改善箇所説明図

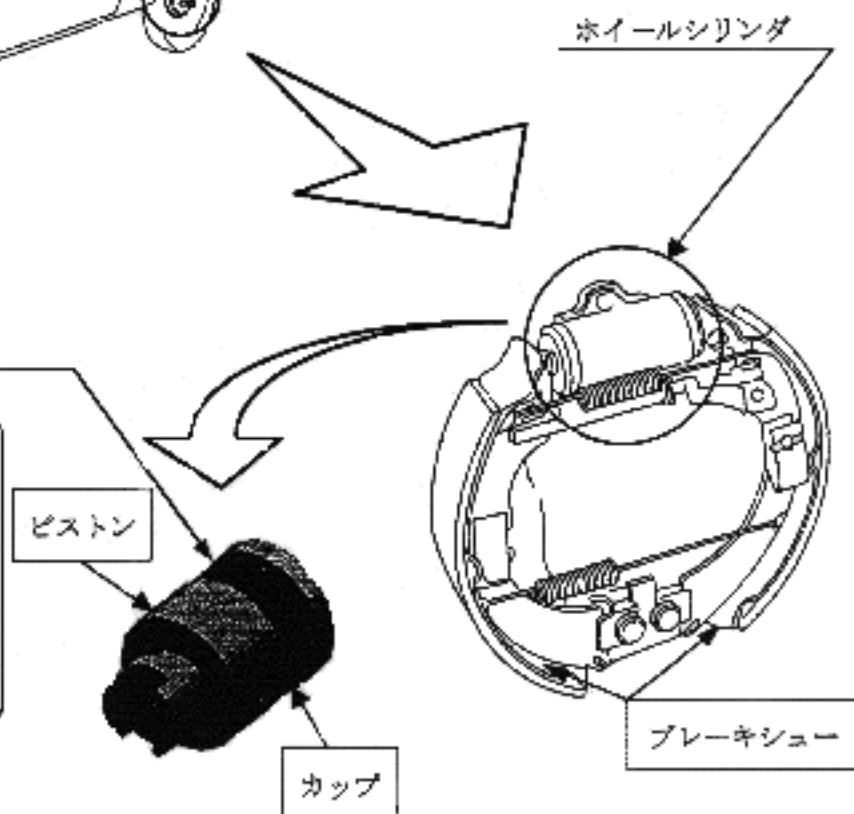
基準不適合発生箇所

ホイールシリンダ内部にあるピストンのカップ取付け部の表面処理に不適切なものが、使用を続けるとカップ部からブレーキ液の漏れが発生する。

改善前

表面処理色：灰（つや消し）色

改善後

表面処理色：銀（メッキ）色

改善の内容

後輪のピストンとカップ（1輪2個、1台4個）を全車両交換する。又、ブレーキ液の付着したブレーキシューは新品に交換する。

識別：バックプレートに黄色ペイントを塗布する。
